Avis d'émission d'une Directive de Navigabilité (AD)* par

Directive de Navigabilité de l'UK CAA de référence G-2021-0010-E

EMERGENCY AIRWORTHINESS DIRECTIVE

Number: G-2021-0010-E

Figure 1: *CB437 Adaptateurs à brides pour les vannes à fermeture rapide (QSO)*

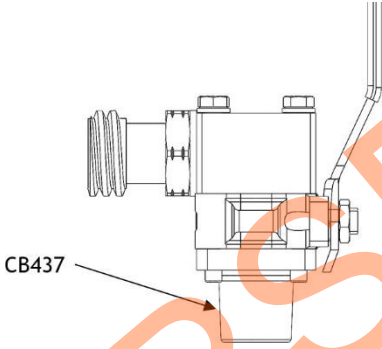
Certains cylindres à carburant pour ballon à air chaud Cameron sont fournis avec des sorties de liquide qui consistent en une vanne à bille quart de tour montée sur un adaptateur à bride (P/N CB437, voir figure 1). Deux lots récents de ces adaptateurs ont été fabriqués avec des filetages non conformes (sous-dimensionnés).

Dans certains cas, lorsque les adaptateurs de taille minimale sont combinés avec des moyeux de cylindre à la dimension de tolérance maximale et assemblés à des cylindres de carburant, le filetage peut empiéter ("bottom out") sur le moyeu du cylindre. Bien que la valeur du couple de serrage requis puisse être atteinte lors de l'installation, le couple nécessaire pour dévisser la bride pourrait être inférieur à la valeur minimale. Dans des cas extrêmes, l'adaptateur peut être dévissé à la main.

Cette condition, si non détectée et corrigée, pourrait entraîner un dégagement incontrôlé de propane liquide qui, à son tour, pourrait entraîner un risque d'incendie susceptible d'endommager le ballon et son enveloppe, entraînant finalement un atterrissage d'urgence forcé, au cours duquel les occupants du ballon et les personnes au sol pourraient être blessés.

1. À partir de la date d'entrée en vigueur de cette CN, avant tout autre vol, inspecter chaque cylindre à carburant sur lequel une pièce concernée est montée conformément aux instructions de la section 5 du SB pour détecter toute fuite autour du joint fileté entre la bride de l'adaptateur de la vanne QSO et le moyeu du cylindre.

2. Si, au cours de l'inspection requise par le paragraphe 1 de cette CN, une fuite quelconque est détectée, avant le vol suivant, mettre le cylindre hors service conformément aux instructions du SB.

3. Si aucune fuite n'est détectée, les cylindres peuvent être soumis à un test de serrage au couple. L'achèvement satisfaisant du test de serrage au couple permet la remise en service du cylindre jusqu'au 31/01/2022, puis une action de rectification finale doit être appliquée à tous les cylindres concernés conformément à la section 5 ci-dessous. L'essai de serrage au couple doit être effectué par un inspecteur Partie-66 (ou dûment qualifié). Les détails de l'essai de serrage au couple sont inclus dans le document CBL/TN/DCB/3287 (**voir les publications de référence ci-dessous**). Les cylindres qui échouent à l'essai de serrage au couple peuvent être remis en service en remplaçant la vanne QSO par une vanne à volant, P/N CB0824-0001, qui a un raccord de tuyau de type Rego.

4. À partir de la date d'entrée en vigueur de cette CN, ne pas installer une pièce concernée sur un cylindre.
5. Dans les 4 mois suivant la date d'entrée en vigueur de cette CN, modifier chaque cylindre en remplaçant l'adaptateur à bride QSO P/N CB437 édition F, par un adaptateur à bride QSO P/N CB437 édition G (ou une édition ultérieure) conformément aux instructions du SB, ou en remplaçant l'ensemble de la vanne QSO par une vanne à volant pièce n° CB0824-0001 (cette pièce a un raccord de tuyau de type Rego).
